# Ministero della Transizione Ecologica

Commissione Tecnica di Verifica dell'Impatto Ambientale – VIA e VAS

**Parere n. 337 del 24 ottobre 2022**

<b>Progetto:</b>	<p><b>Provvedimento VIA nell'ambito del provvedimento unico ambientale ai sensi dell'art. 27 del D.Lgs 152/2006 e ss.mm.ii.</b></p> <p>Progetto di impianto eolico, denominato " Impianto eolico Apricena", da realizzarsi nei comuni di Apricena (FG) e San Severo (FG), costituito da 12 aerogeneratori da 5,5 MW ciascuno, per un totale di 66 MW.</p> <p><b>ID_VIP: 6186</b></p>
<b>Proponente:</b>	<p><b>“Wind Energy Apricena Srl”</b></p>

Figura 8

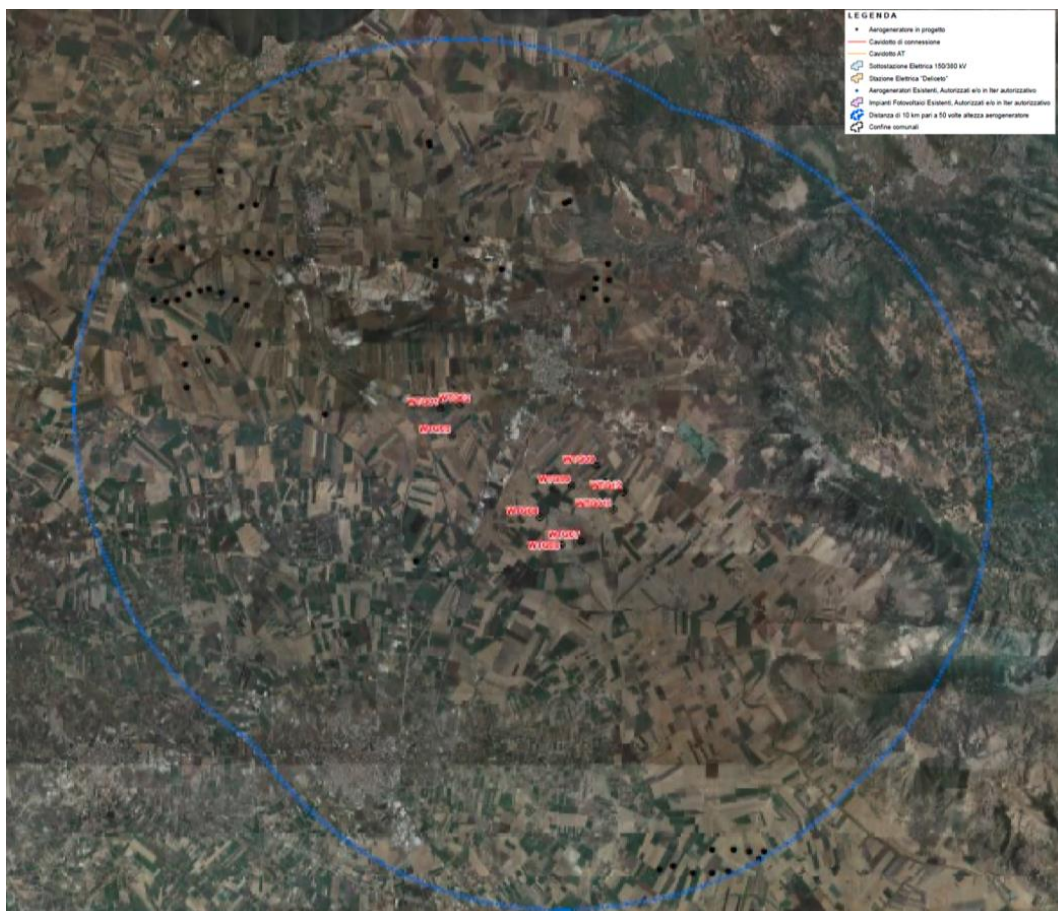
Per quanto riguarda l'effetto cumulativo con altri impianti in iter di autorizzazione, **dalla verifica si evince la presenza di:**

- un parco eolico posto a Ovest rispetto al parco in progetto la cui torre più vicina dista più di 3,2 km dalla torre WTG01;
- un parco eolico posto a Sud- Ovest t rispetto al parco in progetto la cui torre più vicina dista più di 3,6 km m dalla torre WTG04;
- un parco eolico posto a Nord rispetto al parco in progetto la cui torre più vicina dista più di 3,7 km m dalla torre WTG02;
- un parco eolico posto a Sud rispetto al parco in progetto la cui torre più vicina dista più di 9 km m dalla torre WTG07.

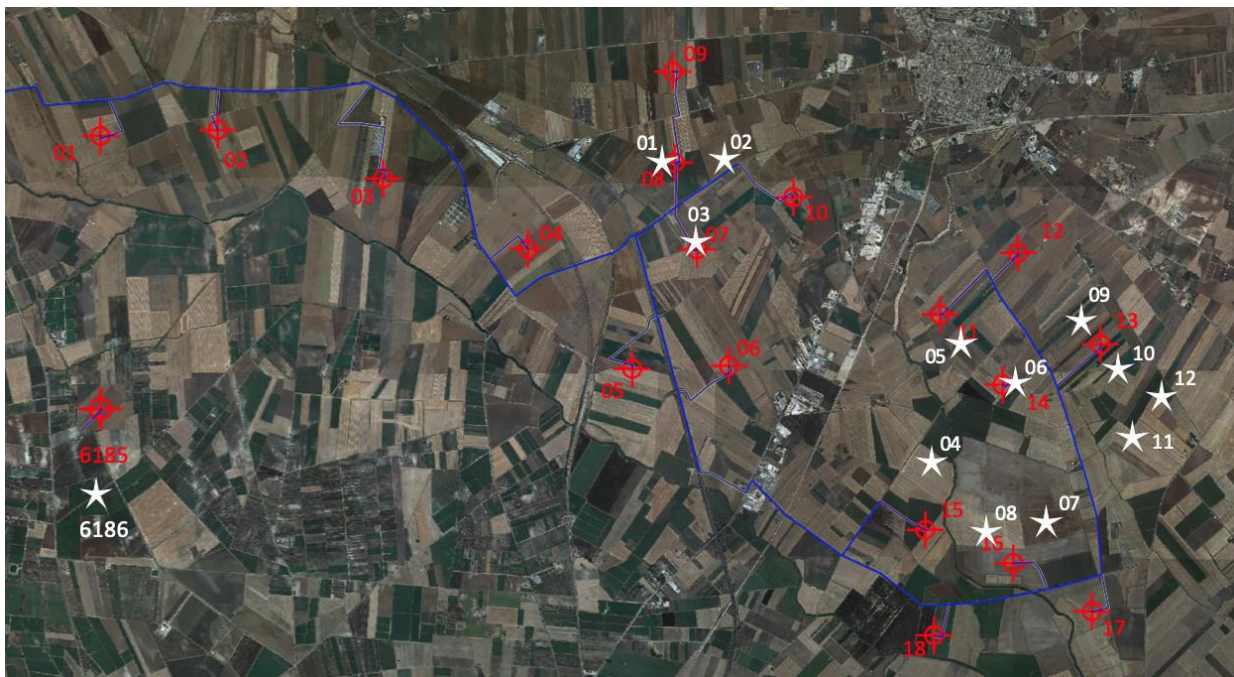
In particolare il proponente avrebbe dovuto valutare il progetto (ID VIP 6185) presentato in data 14/06/2021 che prevede n°18 aerogeneratori nella stessa area con evidente sovrapposizione di alcuni di essi come riportato dalla tavola proposta di seguito:
